廃炉発官R1第171号  
令和元年12月24日

福島第一原子力発電所 特定原子力施設に係る実施計画 変更認可申請書

- 「福島第一原子力発電所 特定原子力施設に係る実施計画」  
廃スラッジ回収施設の設置に伴い、下記の通り変更を行う。

図-1. 所内単線結線図

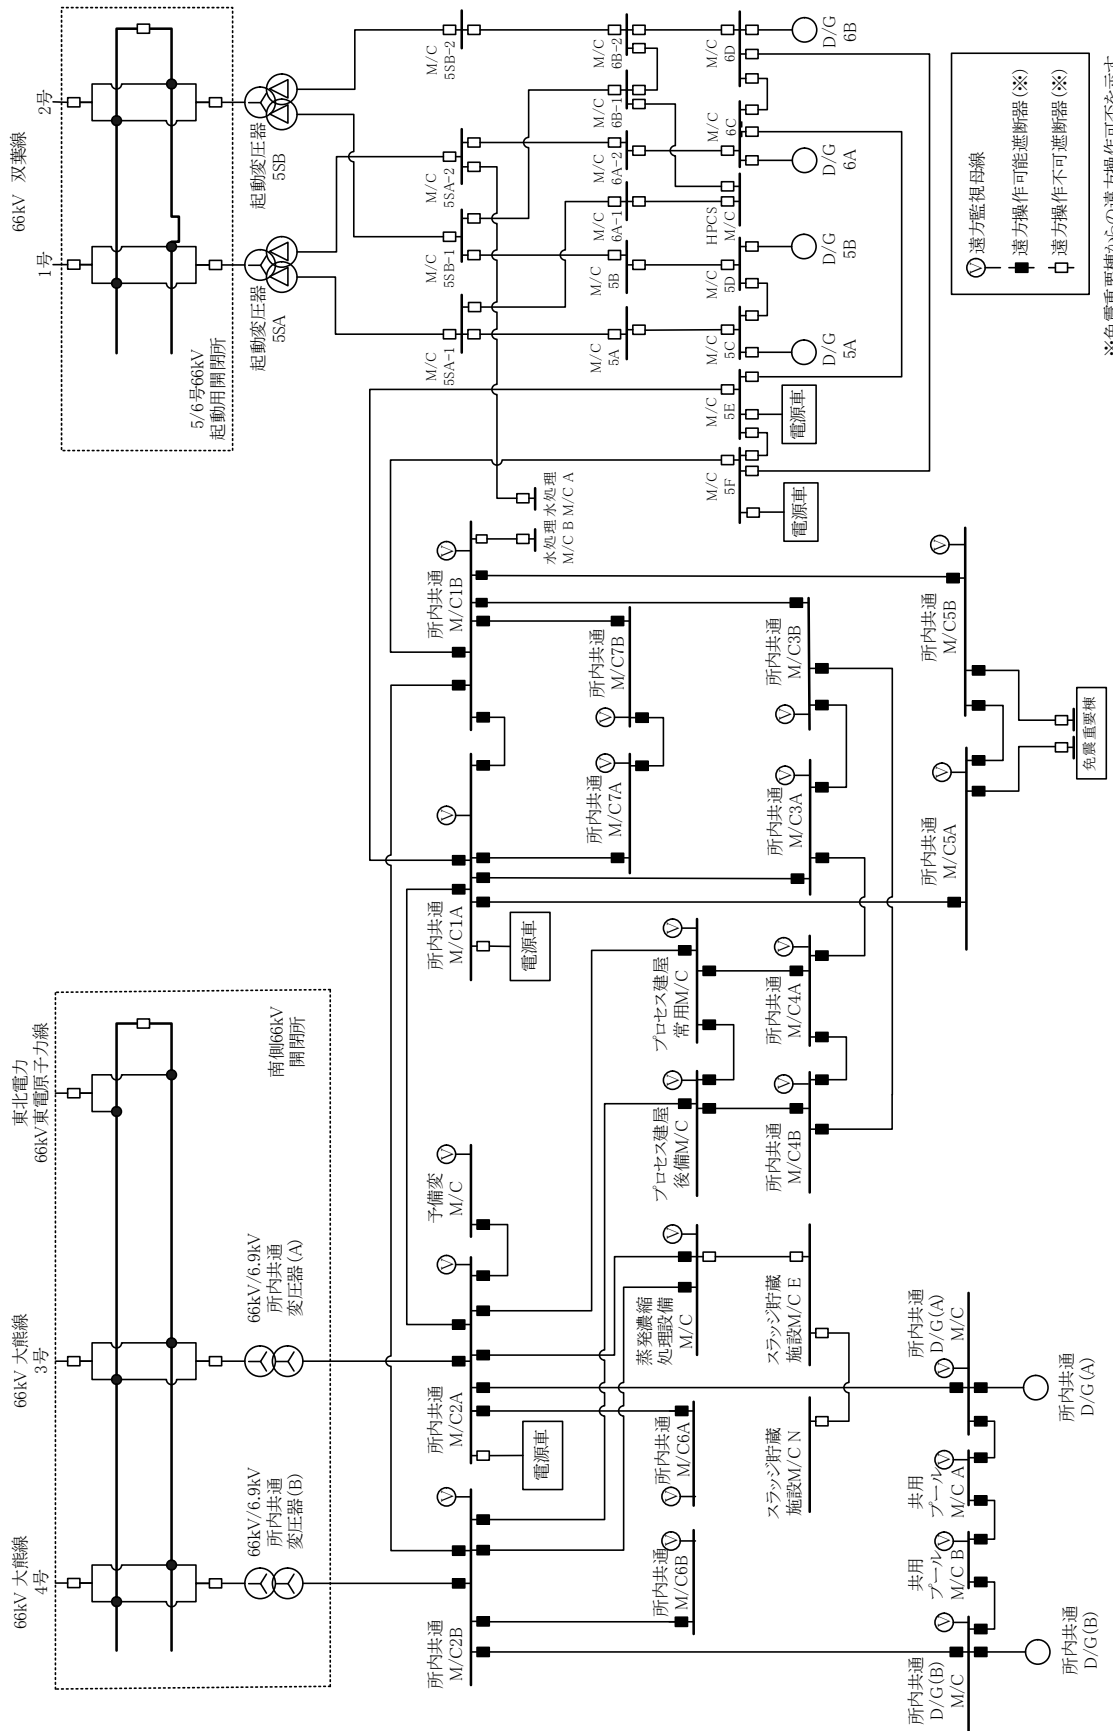
- ・現場状況に合わせた記載の適正化

図-1 廃スラッジ回収施設機器配置図

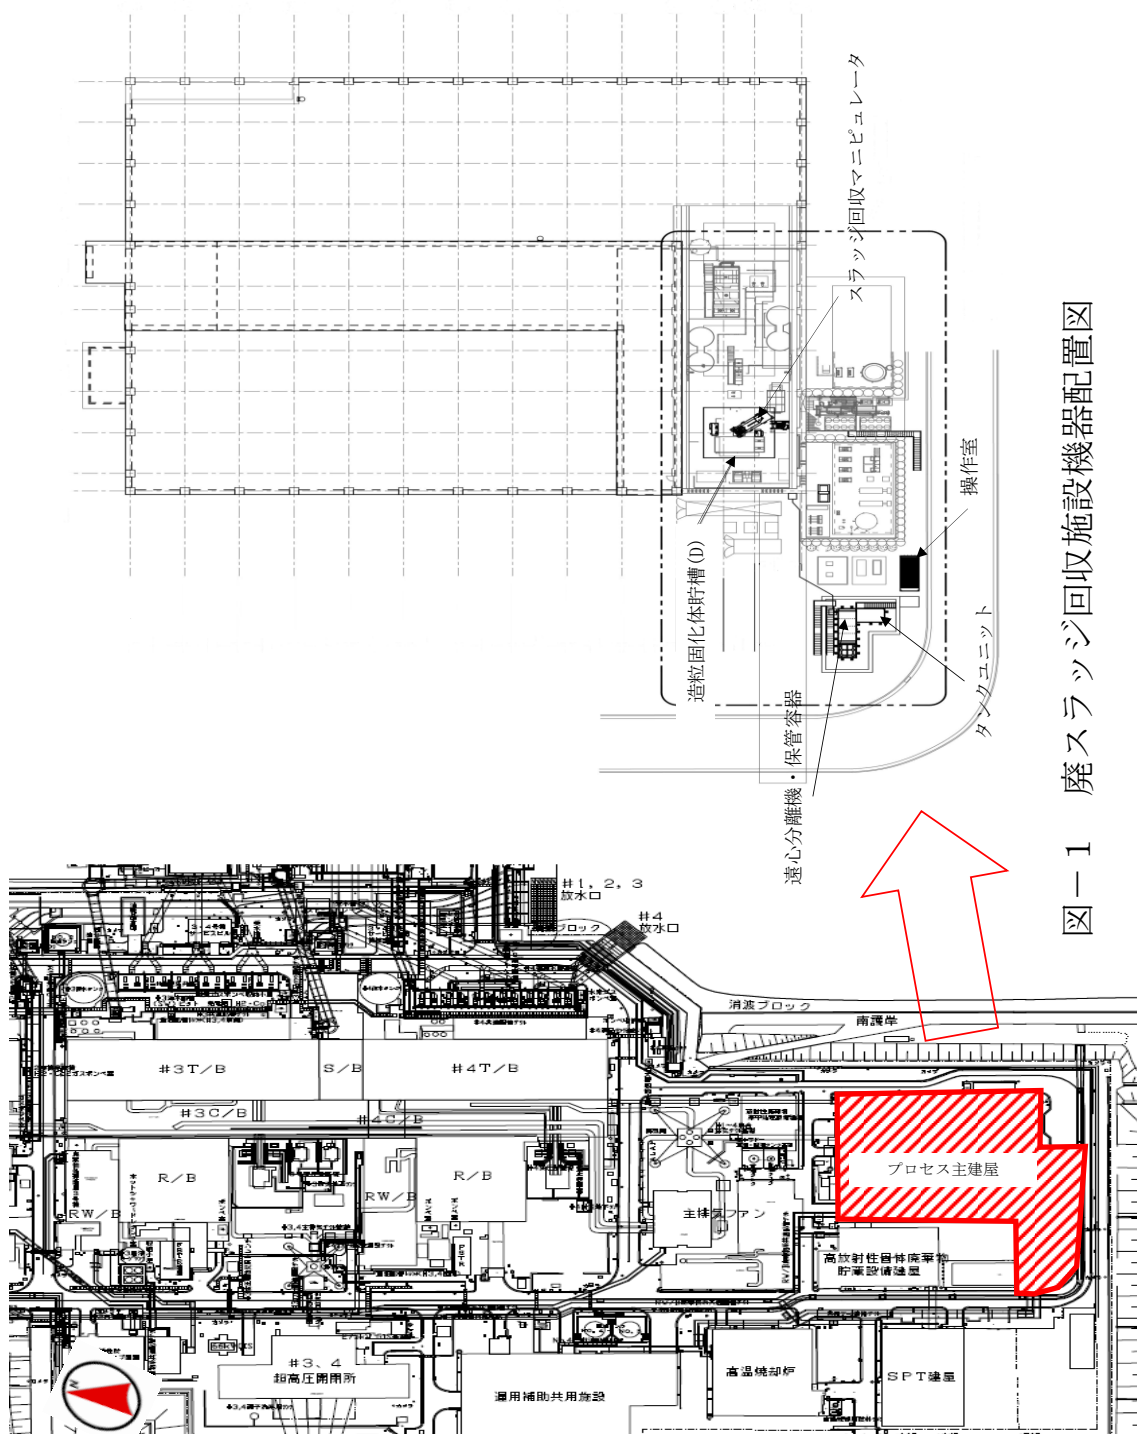
- ・廃スラッジ回収施設の機器配置図を新規記載

図-1 廃スラッジ回収施設系統概略図

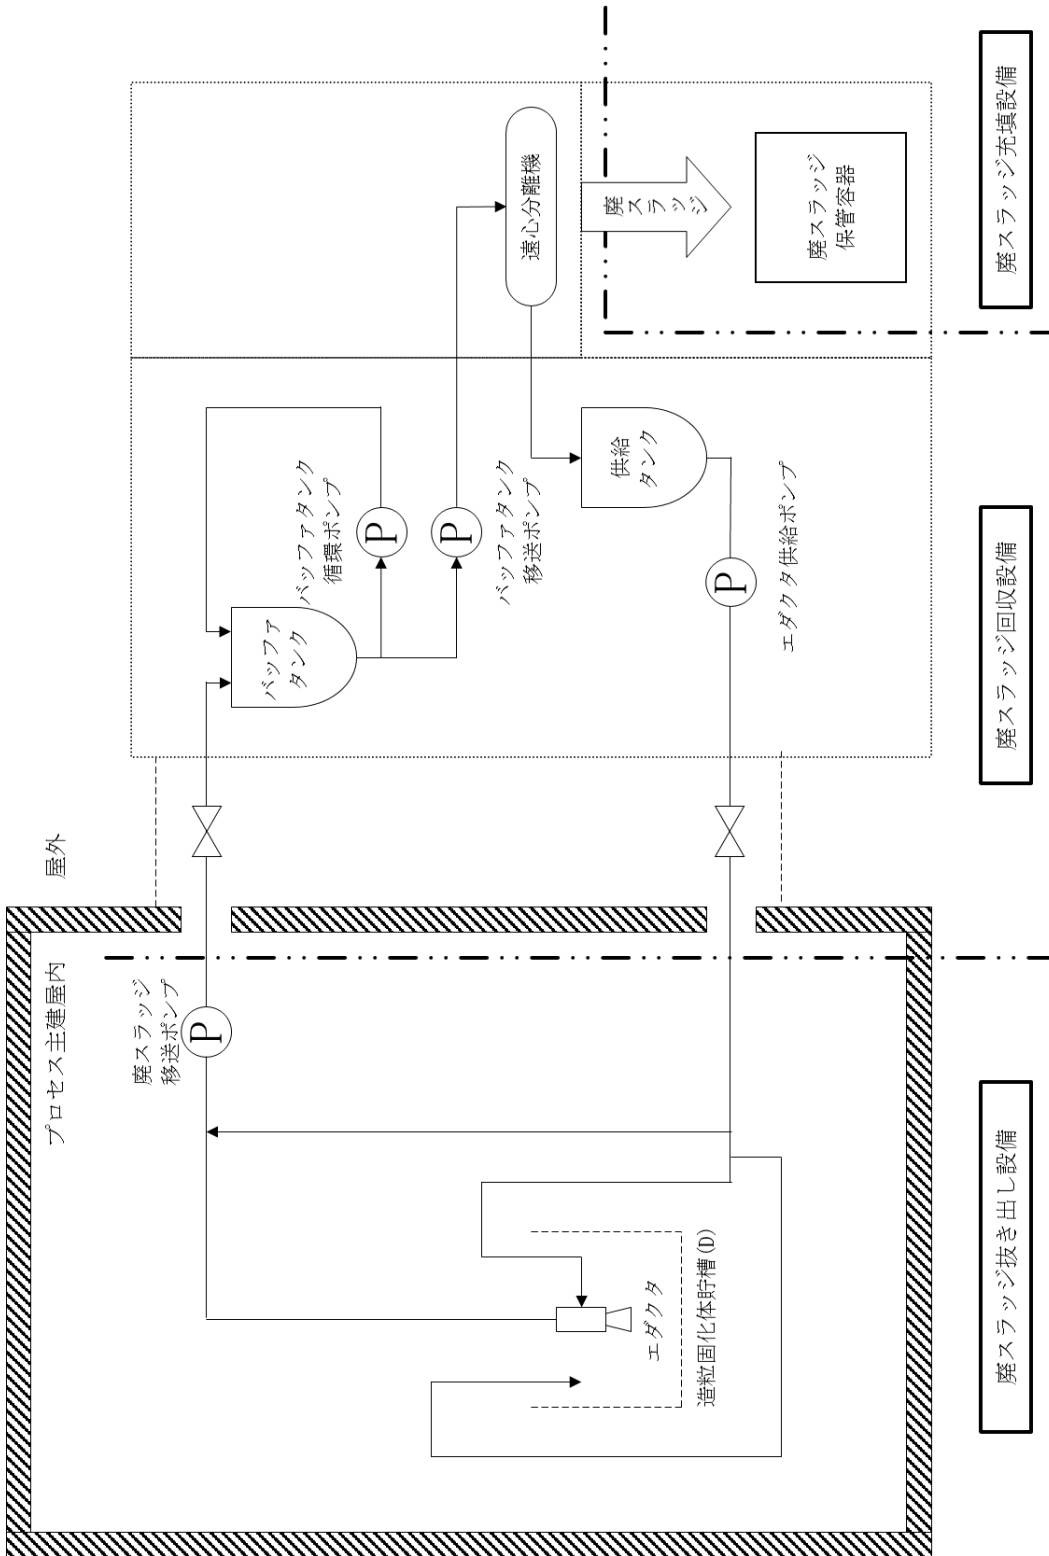
- ・廃スラッジ回収施設の系統概略図を新規記載

図 2. 2. 2-1 直接線ならびにスカイライン線の線量評価地点

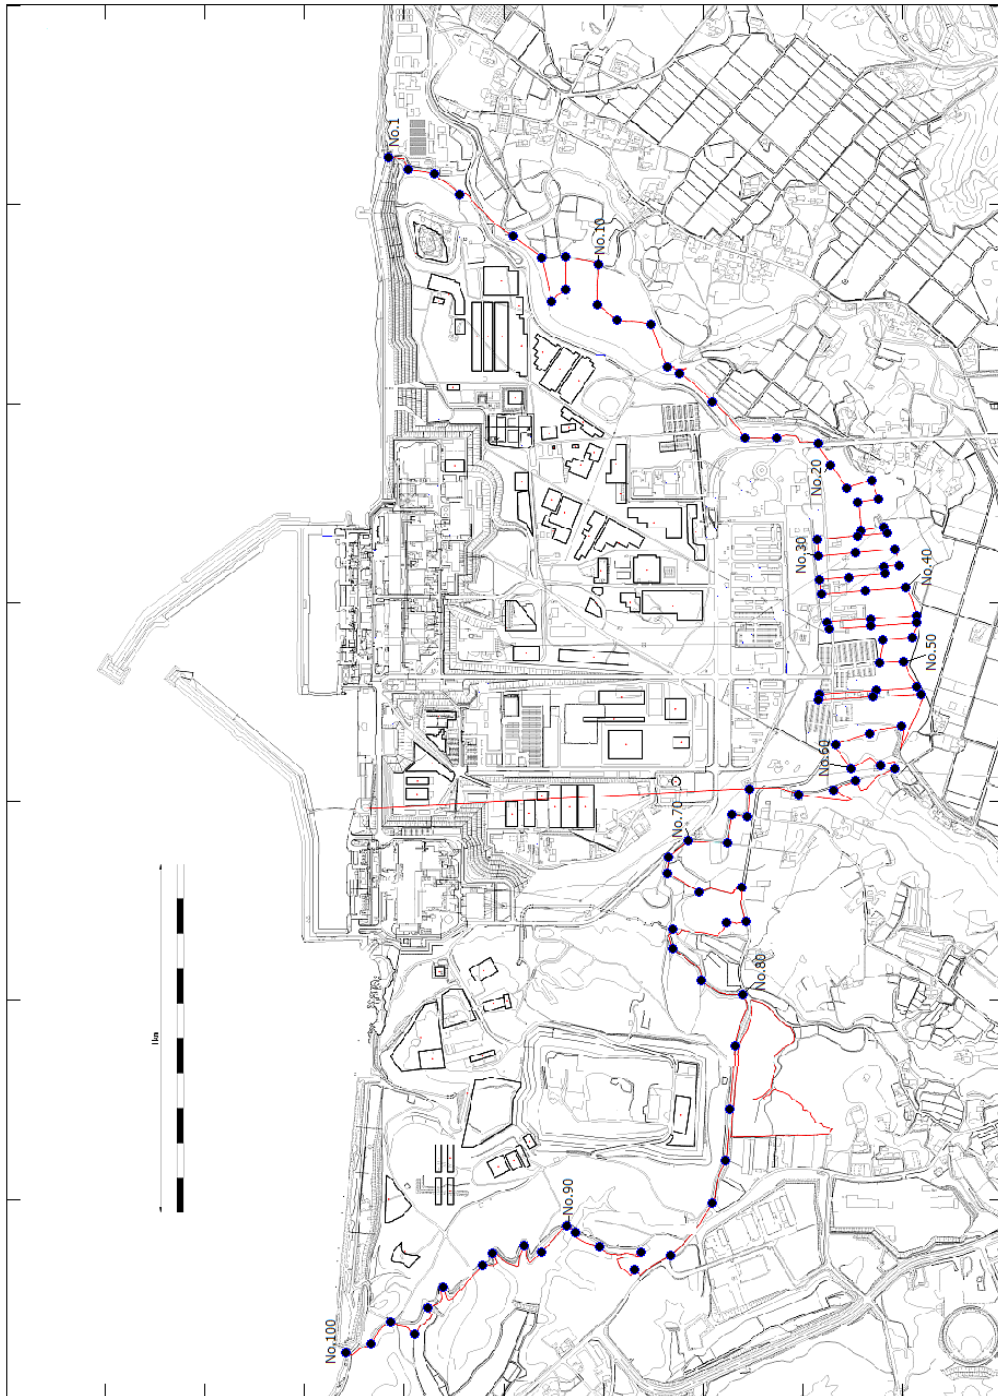
- ・ 廃スラッジ回収施設の設置に伴う線量評価結果，関連記載の変更

各施設からの影響を考慮して敷地境界線上の直接線・スカイシャイン線を評価した結果(添付資料-4), 最大実効線量は評価地点 No. 71 において約 0.58mSv/年となる。
